**Avis de la Mission régionale d'autorité environnementale
de la région Nouvelle-Aquitaine
sur le projet de parc éolien des Patureaux (3 éoliennes)
sur la commune de Saint-Martin-l'Ars (86)**

n°MRAe 2020APNA42

dossier P-2020-9539

Carte 76 : Distance des éoliennes des lisières et activité associée

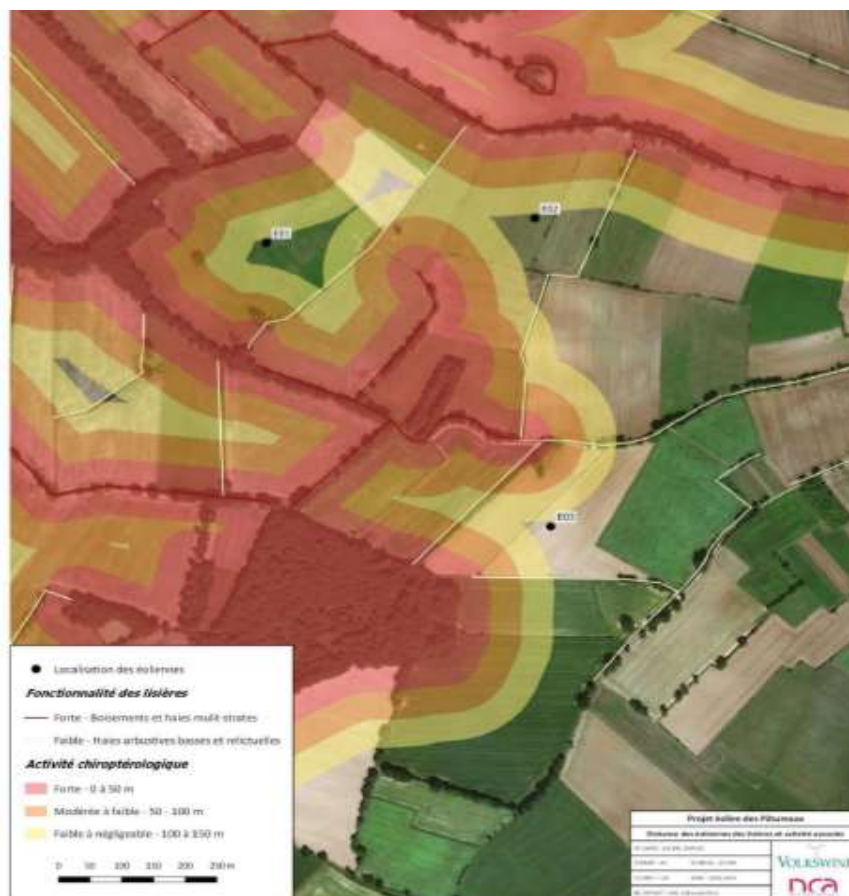
Il est précisé dans l'étude d'impact qu'une distance minimale de 100 m a été respectée entre les éoliennes et les haies de moindre enjeu (haies basses ou relictuelles). Pour les haies multi-strates ou lisières boisées à enjeu fort, une distance minimale de 160 m a été respectée avec les éoliennes.

La MRAe rappelle que les recommandations de la SFEPM et d'EUROBATS reposent sur une distance calculée sur la base de (hauteur totale de l'éolienne en bout de pale + 50 mètres ou 100 mètres selon les activités mesurées) entre le mât de l'éolienne et les lisières favorables aux chiroptères. Une représentation claire des distances adoptées par rapport à ces recommandations est attendue.

Carte B1 : Localisation des parcs éoliens dans le périmètre d'étude

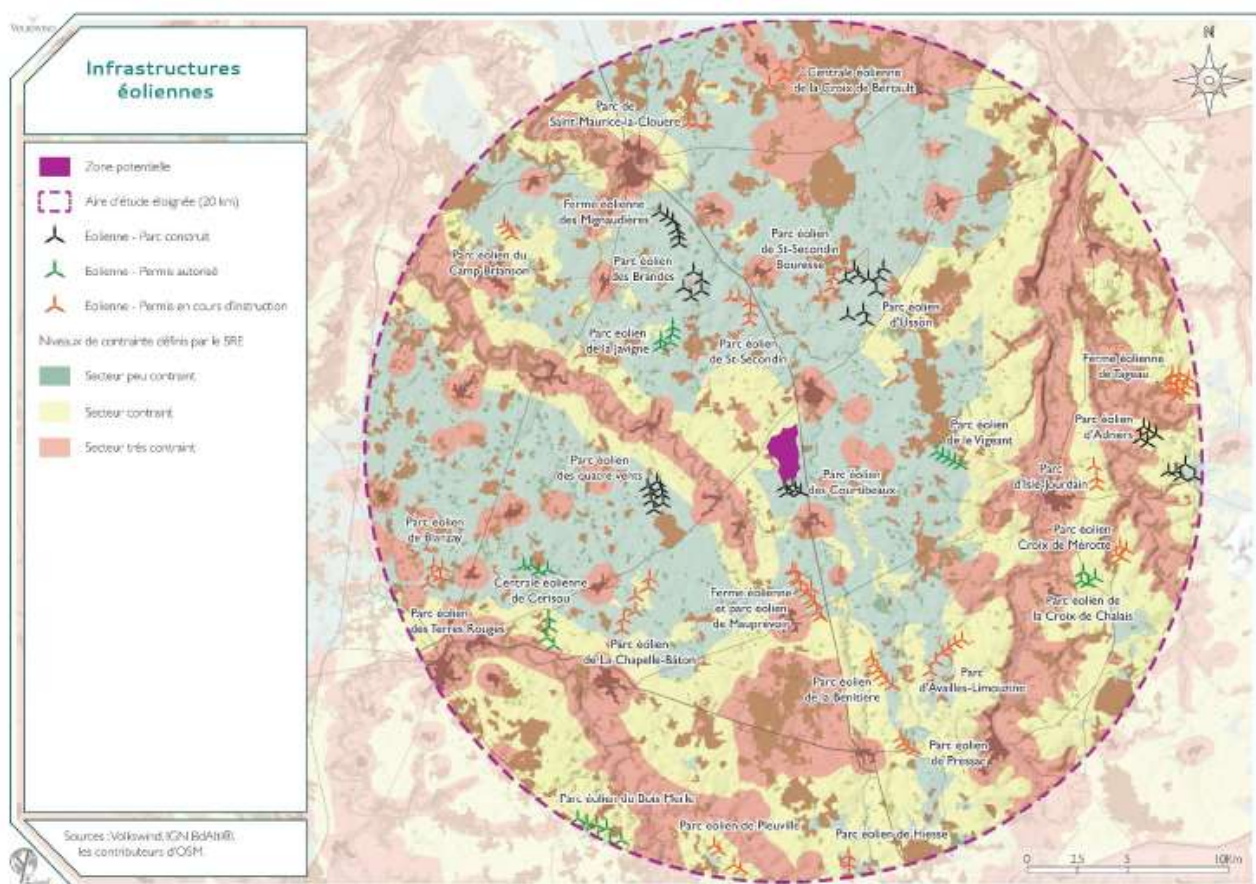
La MRAe réitère la recommandation relative à l'attention particulière qui devra être portée aux protocoles de bridages et de suivis pour les chiroptères. La définition en continu des protocoles devrait prendre en compte le suivi des parcs éoliens du secteur. Elle rappelle que l'avis d'Autorité environnementale du 11 janvier 2013 relatif au parc éolien des Courtibeaux⁸ attirait l'attention sur les risques pour les chiroptères du parti retenu pour ce parc (distances vis-à-vis des boisements).

Par ailleurs, compte tenu de la proximité du parc éolien des Patureaux avec celui des Courtibeaux, la MRAe estime nécessaire de mobiliser les données de mortalité des chiroptères et des oiseaux, ainsi que les éventuelles mesures de réduction (bridage) réalisées sur le parc éolien de Courtibeaux.
